原子力発第10226号  
平成23年 2月23日

四 国 電 力 株 式 会 社  
支 配 人 原 子 力 本 部 原 子 力 部 長  
玉 川 宏 一

## 伊方発電所第2号機 湿分分離加熱器の取替について

伊方発電所第2号機  
湿分分離加熱器の取替について

図－1 溶接部の形状改善図

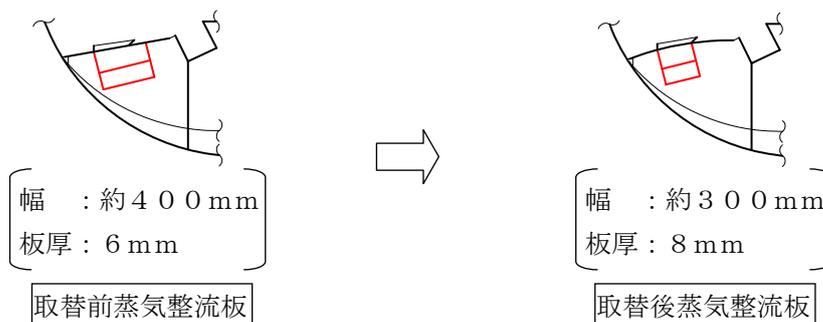
強度を向上した溶接部の形状（完全溶け込み溶接）を採用するとともに、溶接部の脚長増加や板厚増加を実施した。(図－1)

図－2 蒸気整流板の小型化図

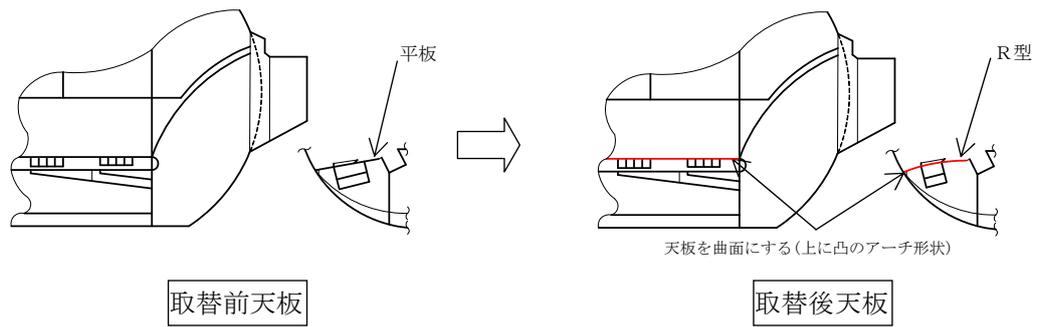
流体加振力の発生は防止できないことから、流体の受圧面積を小さくして流体加振力を低減するために蒸気整流板を小型化するとともに、天板のR型化、板厚の増加を実施し、流体加振力が作用する範囲の内部品の構造強度を向上させた。(図－2、3)

過去の不具合箇所の今回製作時対策（蒸気整流板溶接部の割れ箇所（平成18年6月発生））

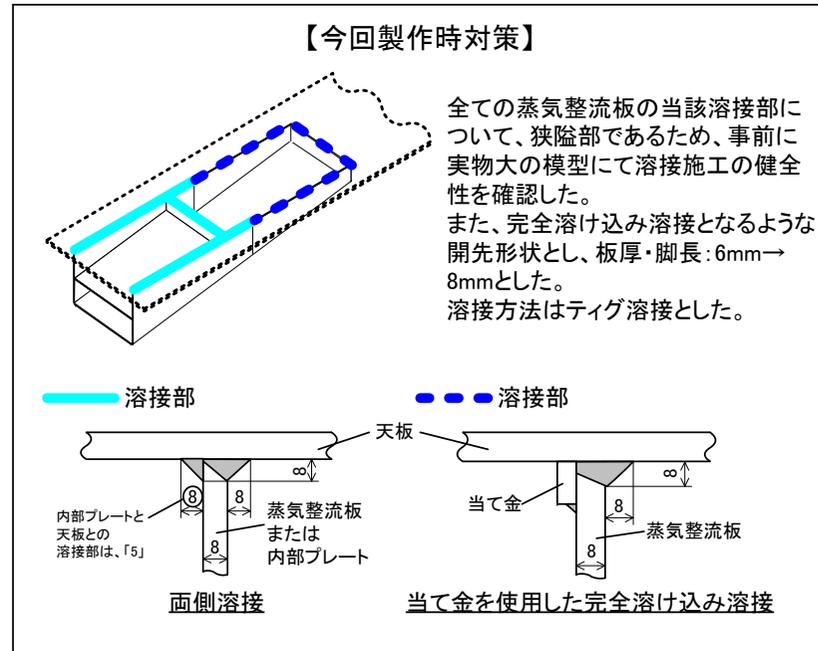
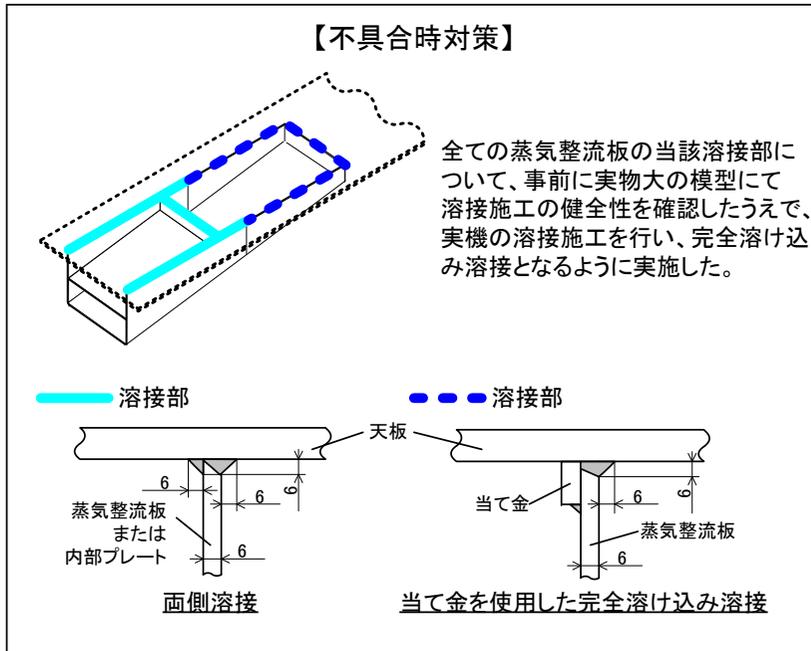
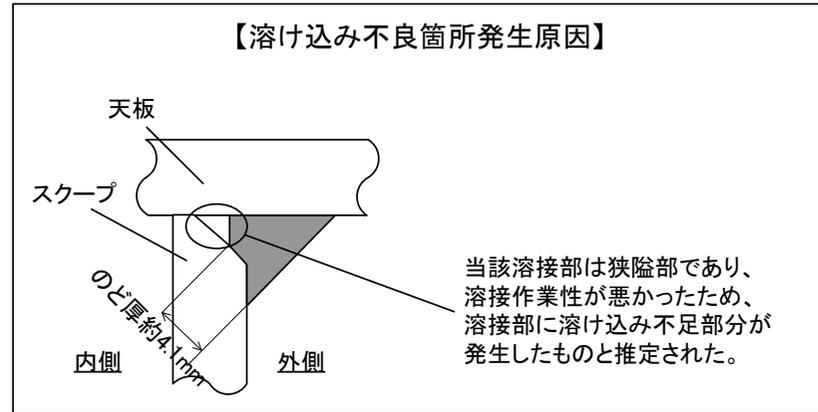
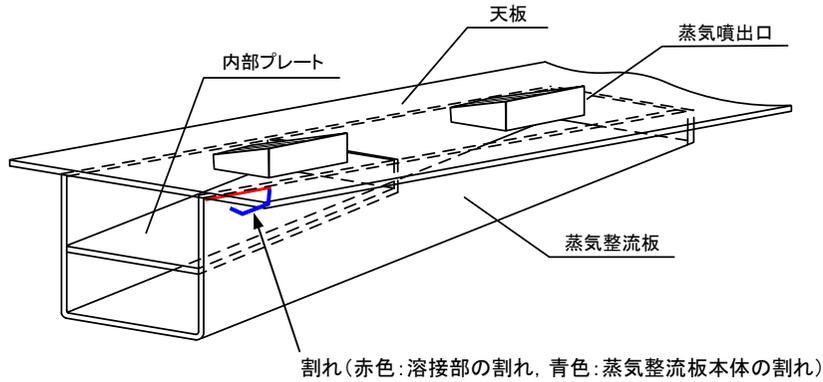
当該溶接部の開先角度が設計仕様（45°）より狭く加工されたことから、開先先端部に未溶着部分が生じ、内部に空洞が残ったものと推定された。（開先検査記録作成未実施）

注) 現場での作業であったため、作業性を考慮して、広めに50°とした。

※1: 端部から約100mmまでは脚長8mm  
それ以降は脚長5mm

注) 今回製作時は、工場での作業であり溶接設備・環境等が整備されているため、従来の設計仕様どおり、45°とした。

全ての蒸気整流板の当該溶接部について、完全溶け込み溶接となるような開先形状とし、板厚: 6mm→8mm、脚長: 6mm→8mmとした。

また、開先検査を始めとする溶接部に係る各検査を確実に実施し、記録を作成保管した。

なお、狭隘部でもあるため、事前に実物大の模型にて溶接施工の健全性を確認した。

溶接方法はティグ溶接とした。

過去の不具合箇所の今回製作時対策（蒸気噴出口溶接部の割れ箇所（平成20年4月発生））

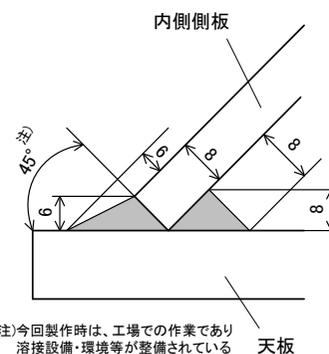
溶接作業性の悪い狭隘部であるうえに、十分な溶け込みが得られにくい溶接方法（半自動アーク溶接）を採用していたため、溶接部に溶け込み不足部分が発生したものと推定された。  
（開先角度の設計指示なし。）

開先を50°とし、溶接金属の溶け込み量を増加させるとともに、ティグ溶接にて溶接した。

超硬カッターで既設溶接部切削後、ティグ溶接にて再溶接した。

注)今回製作時は、工場での作業であり溶接設備・環境等が整備されているため、45°とした。

事前に実物大の模型にて溶接施工の健全性を確認した。  
なお、板厚は6mm→8mm、脚長は可能な限り6mm→8mmとした。  
溶接方法はティグ溶接とした。
